Compléments dans l'instruction du permis de construire n° PC 973 304 19 10061 au regard de la prise en compte des remarques de la Police de l'Eau

Centrale photovoltaïque au sol de Kourou Pariacabo

Mai 2020

Figure 15 : Coupe de la structure photovoltaïque envisagée. »

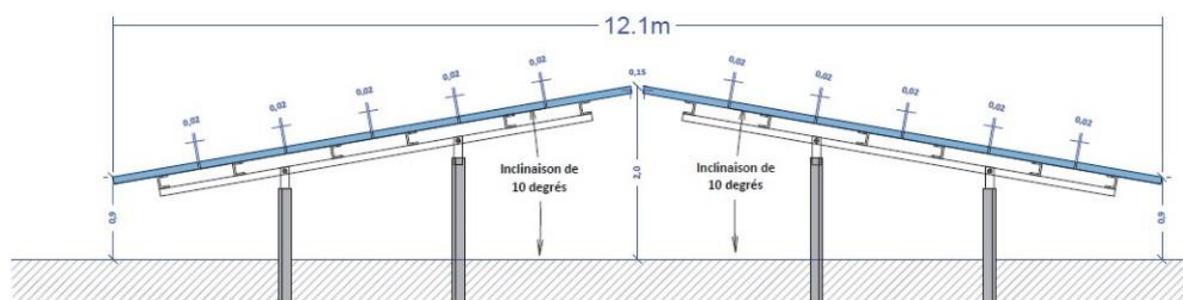
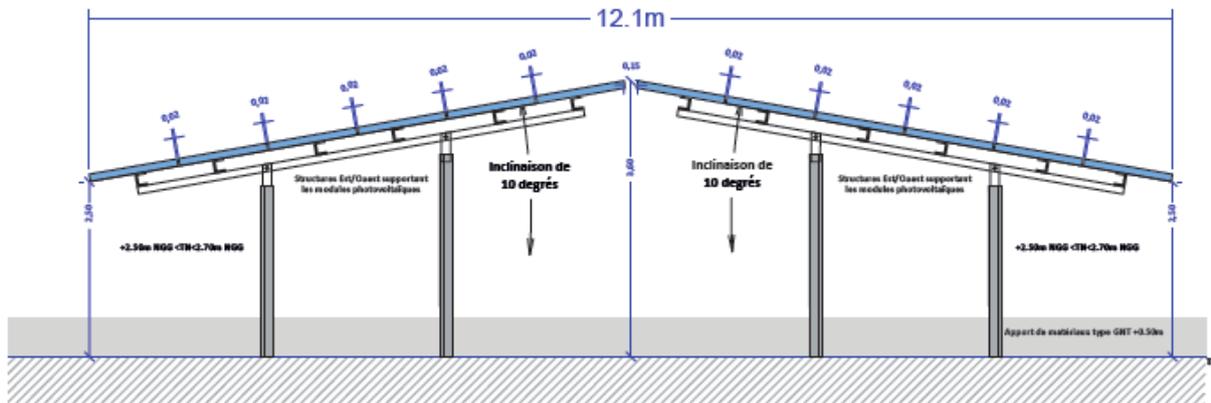
- Dans l'étude d'impact en **page 32**, dans le chapitre « 2.2.5 Les structures photovoltaïques » :

Il était indiqué :

« (...) Un espacement de 1,5m entre chaque ligne de structure sera maintenu. La hauteur des structures sera d'environ 2m. (...)

Ces éléments sont remplacés par :

« (...) Un espacement de 1,5m entre chaque ligne de structure sera maintenu. La hauteur des structures sera d'environ 3,60m. (...)
